국 토 교 통 부

시 정 요 구

제 목 ○○○ 하천정비사업 설계변경 부적정

기 관 명 강원도

[그림] “○○○~○○○ 합류부 부근 250m 구간(1-1구간) 설계도면”

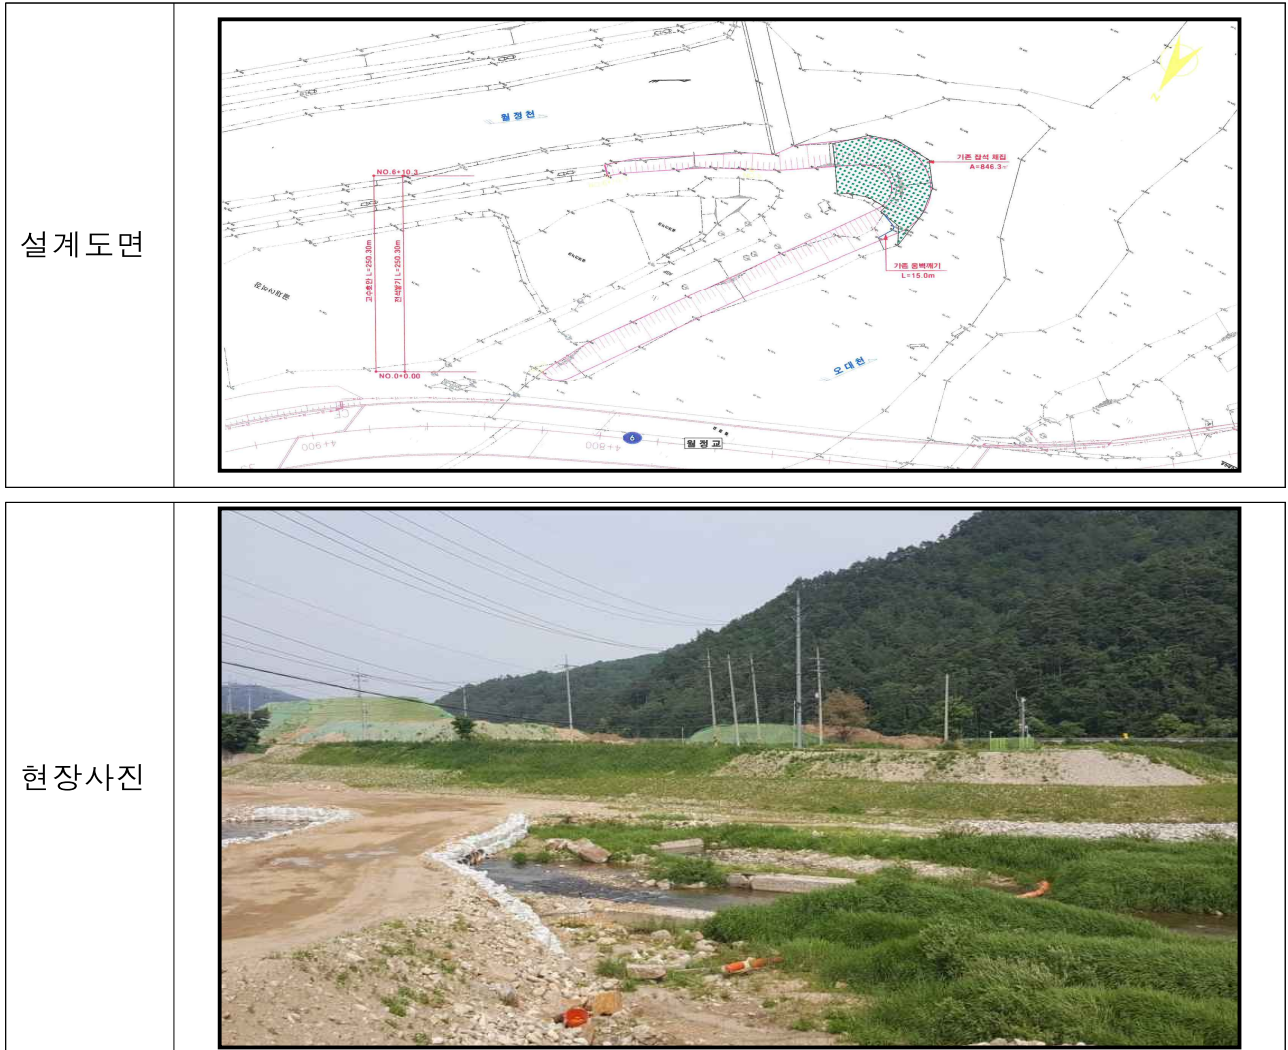
그런데, 강원도(○○과)에서는 ○○○~○○○ 합류부 부근 250m구간(1-1구간)이 2016. 6. 30. 준공된 ‘○○○ ○○○ 생태하천복원사업 4차’에서 이미 시공이 완료되어 있어 2016. 3. 8. ‘0000○○○○○○경기장주변 ○○○ 하천정비사업’의 설계 변경 시 사업구간에서 제외¹⁴⁰⁾하였으므로 이에 대한 공사비 354,100,000원 상당을 감액했어야 하는데도, 장래 구체적인 사용계획도 없이 향후 추가구간을 조사 후 반영한다는 사유로 ‘추가조사예정구역’이라는 항목으로 설계에 반영하고 있어 공사비 354,100,000원 상당을 낭비할 우려가 있다.

‘0000○○○○○경기장주변 ○○○ 하천정비사업’에 반영되어 있는 ‘추가조사
예정구역’ 항목을 삭제하는 것으로 설계변경하여 공사비 354,100,000원 상당을
감액하시기 바랍니다.
